**BAKALÁŘSKÁ PRÁCE**  
**STP - Halový komplex - Řehlovice**  
**1.10 Chybná a nevhodná řešení PD**

## 1) Chybějící markýzy nad překladovými můstků u haly CARGO

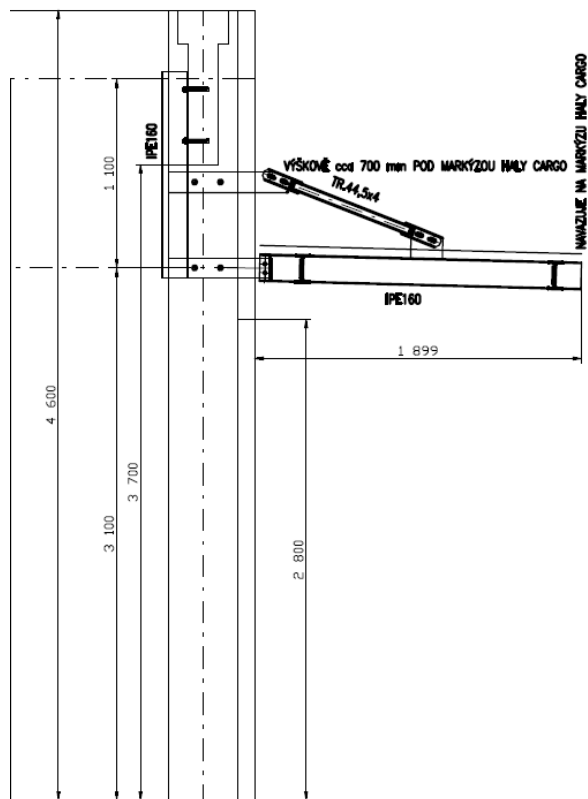
PD: Ve stávající PD končí markýzy zároveň s výklenkem překladových můstků.

Stávající řešení není vhodné, neboť kvůli chybějícím markýzám může docházet k namočení přepravovaných balíků v okamžiku vykládání z přepravního prostředku. Navrženo je prodloužení markýz. Markýzy budou kotveny ke stávajícím sloupům viz. schéma níže.

## 2) Štěrbínové žlaby

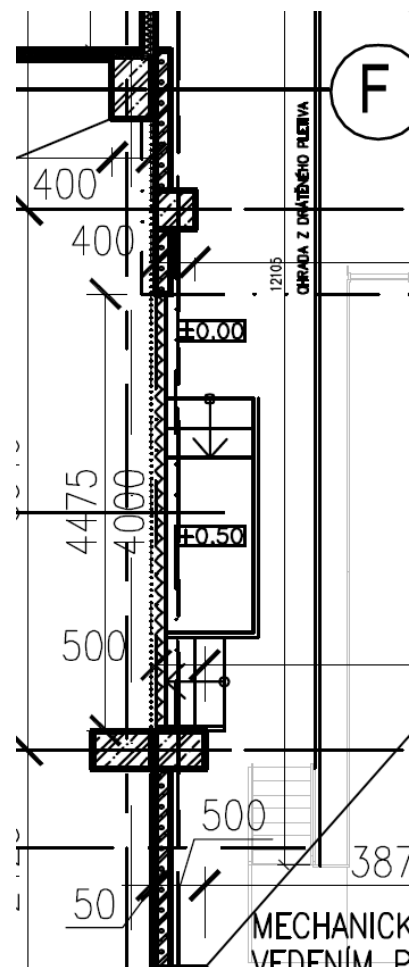
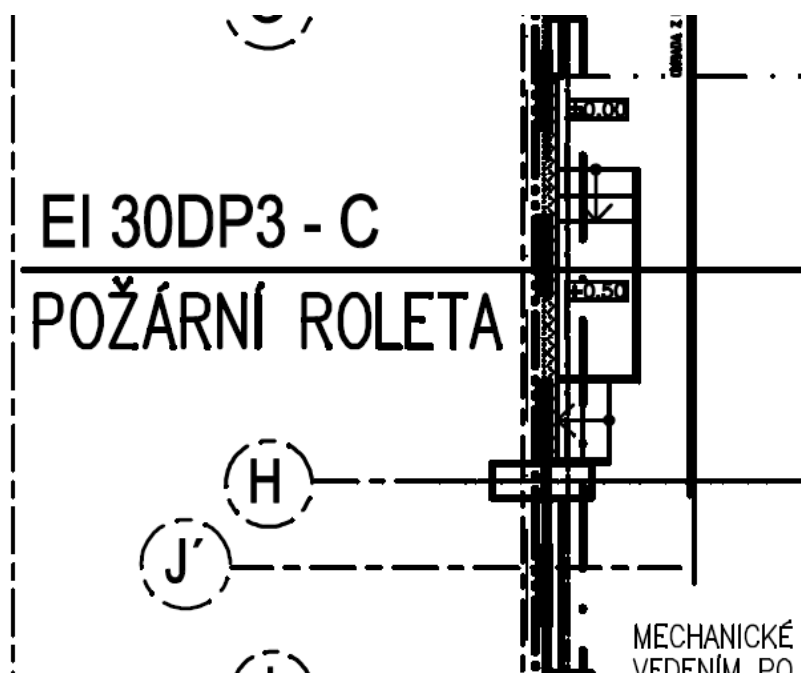
PD: V projektové dokumentaci jsou navrženy štěrbinové žlaby osazené do betonového lože. U obrubníku jsou navíc osazeny silniční vpusti.

Z hlediska časových a finančních úspor lze odvodnění zpevněných ploch okolo hal řešit pomocí spádování zpevněných ploch směrem od objektů až k obrubníkům. Sklon spádování je navržen jako 2 %. U obrubníků by poté byl osazen potřebný požadovaný počet silničních vpustí.
